Vorlage Nr. 2022/1715

Widerspruch des Naturschutzbeirats zu einer Befreiung gem § 67 BNatSchG zu einer Sanierungsmaßnahme des RW-Netzes 22.17 in Leverkusen-Schlebusch

Hydraulische Sanierung des RW-Netzes 22.17 in Leverkusen-Schlebusch

Kanalplanung – VARIANTE 2

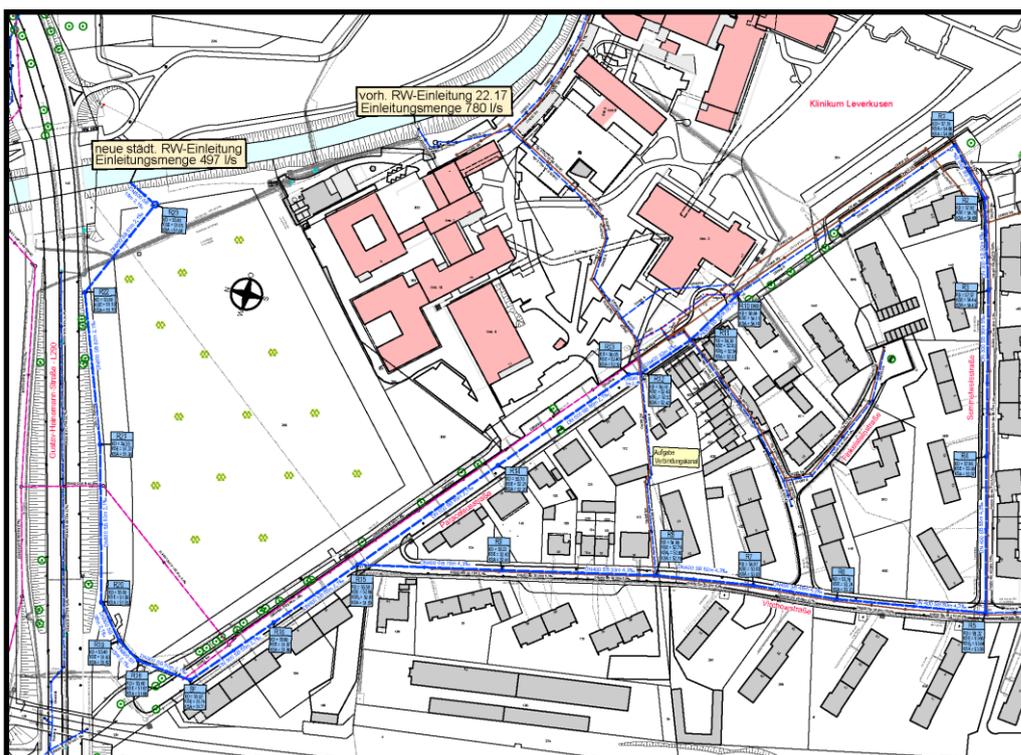
Der Naturschutzbeirat sieht die Notwendigkeit eines neuen Entwässerungssystems, kann aber nicht erkennen, dass Entkopplungsmaßnahmen wie oben dargestellt ausreichend geprüft wurden. Auch wenn die geplante Maßnahme eine Verbesserung der aktuellen Entwässerung darstellt, ist die gesamte Planung nicht dem Stand der Technik gemäß. Dem Beirat ist klar, dass Extremwetterereignisse durch das Konzept der Schwammstadt nur gemildert werden können. Trotzdem sind die Maßnahmen geeignet, Starkregen insgesamt wesentlich abzuschwächen.

Der Beirat fordert deshalb eine Überprüfung der Planung hinsichtlich möglicher Entkoppelungsflächen. Wir machen darauf aufmerksam, dass Entkoppelungsmaßnahmen immer positiven Einfluss auf Grundwasser, Klima und Biodiversität (Gründächer) haben. Gerne steht der Naturschutzbeirat für weitere Gespräche zur Verfügung.

Von allen Teilnehmern wurde die Variante 2 favorisiert. Das erfolgte insbesondere auch unter dem Gesichtspunkt, dass bei dieser Variante der geringste Eingriff in Natur und Landschaft erfolgt.

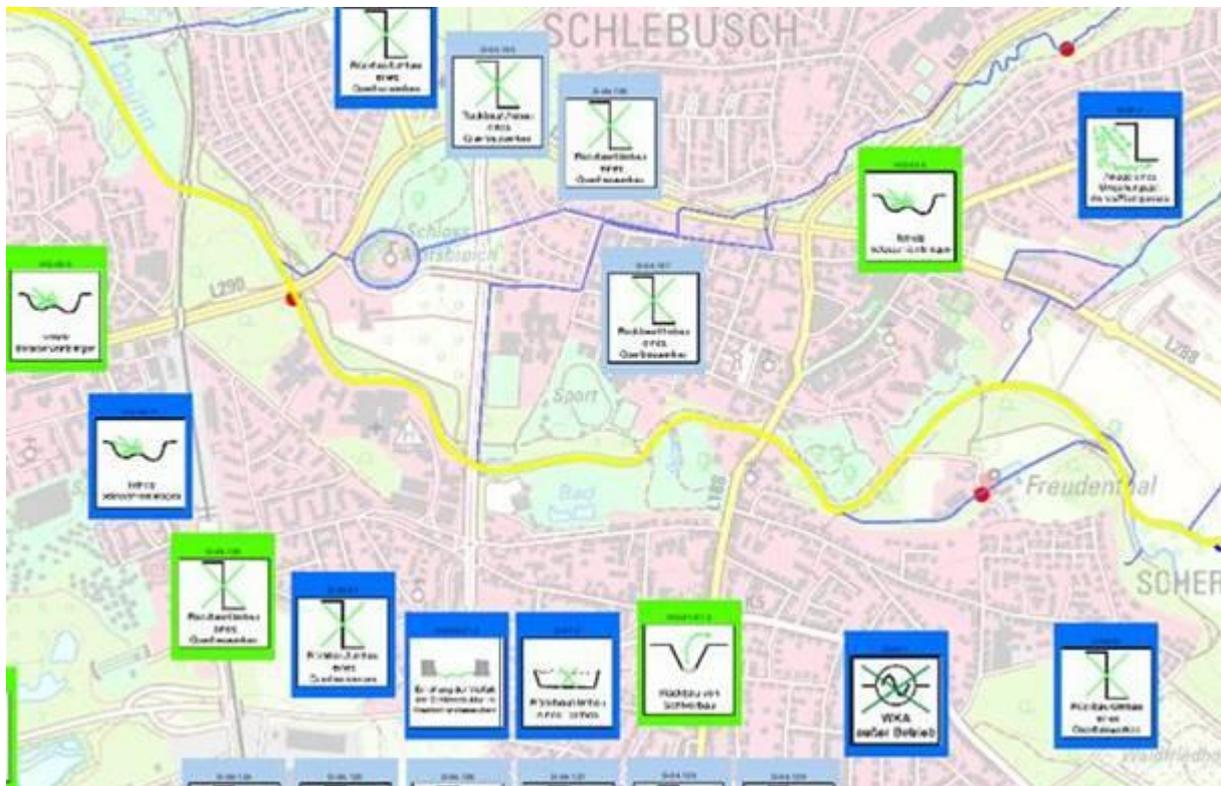
Zusätzliche Eingriffe in FFH-Gebiete, hier das FFH-Gebiet Dhünn und Eifgenbach (DE-4809-301), sind zu vermeiden (Verschlechterungsverbot) bzw. besonders zu erläutern (mindestens FFH-Vorprüfung). Hierbei ist neben der zusätzlichen hydraulischen, möglicherweise stofflichen und baulichen Beeinträchtigung an der neuen Einleitstelle der Bestand und die Nutzung sowie ggf. Reduzierung der Kapazität der alten Einleitstelle mit einzubeziehen. Grundsätzlich soll aus naturschutzfachlicher Sicht die Anzahl der Einleitstellen im FFH-Gebiet eher verkleinert als vergrößert werden.

Der Einbau einer neuen Einleitstelle widerspricht zudem den grundsätzlichen Zielen, die im Umsetzungsfahrplan der WRRL zur Dhünn und im KNEF (Konzept zur naturnahen Entwicklung der Dhünn) des Wupperverbandes vorgeschlagen wurden. Dies sind insbesondere Rückbau und Entfernung von Uferverbau sowie die Erhöhung der Vielfalt der Struktur der Gewässersohle. Hier wäre daher ebenfalls auszuführen, ob eine Alternative zu der geplanten neuen Einleitstelle geprüft wurde.

Im Vorfeld der FFH-Vorprüfung wurden bereits verschiedene Varianten besprochen und sich für die Variante mit dem geringsten Eingriff in Natur und Landschaft entschieden (Variantenprüfung siehe Frage 1+2). Die Dhünn ist im Bereich der geplanten Einleitstelle in der Sohle und am Ufer deutlich verändert (Kl. 4) und das Land als naturnah (unverändert) eingestuft (jedoch ist die Dhünn am Brückenbauwerk stark bis vollständig verändert (V-VII)). Sohlen- und Uferstrukturen bieten den hier vorkommenden Fischarten nur ein eingeschränktes Lebensraumangebot (für Groppe und Flussneunauge im Uferbereich sehr vereinzelt Rückzugsmöglichkeiten / Verstecke), sodass hier von einer vergleichsweise geringen Besiedlungsdichte auszugehen ist.

Typische Lebensraumtypen wie FFH-LRT 3260 "Fließgewässer mit Unterwasservegetation" oder "Waldmeister-Buchenwald" (9130) sind vom Vorhaben nicht betroffen. Vielmehr handelt es sich hier um Buchenmischwald mit heimischen Laubbaumarten.

Schäden an Arten bzw. deren Betroffenheit (FFH-Zielarten Groppe, Lachs und Flussneunauge) werden im Rahmen der Artenschutzprüfung untersucht und Vermeidungsmaßnahmen formuliert. Für die hier vorkommenden Zielarten Groppe, Flussneunauge und Lachs können daher Schäden sicher ausgeschlossen werden. Variante 2 wurde brückennah um 5m verschoben und so die Zerschneidung des Buchenmischwaldes, des Ufers und die Inanspruchnahme starken Baumholzes vermieden. Die Summationsprüfung ergab mit Blick auf die Erhaltungsziele und den Schutzzweck keine erheblichen Beeinträchtigungen. Erhebliche Beeinträchtigungen des Natura 2000-Gebietes in seinen für die Erhaltungsziele oder den Schutzzweck maßgeblichen Bestandteilen sind sicher auszuschließen.
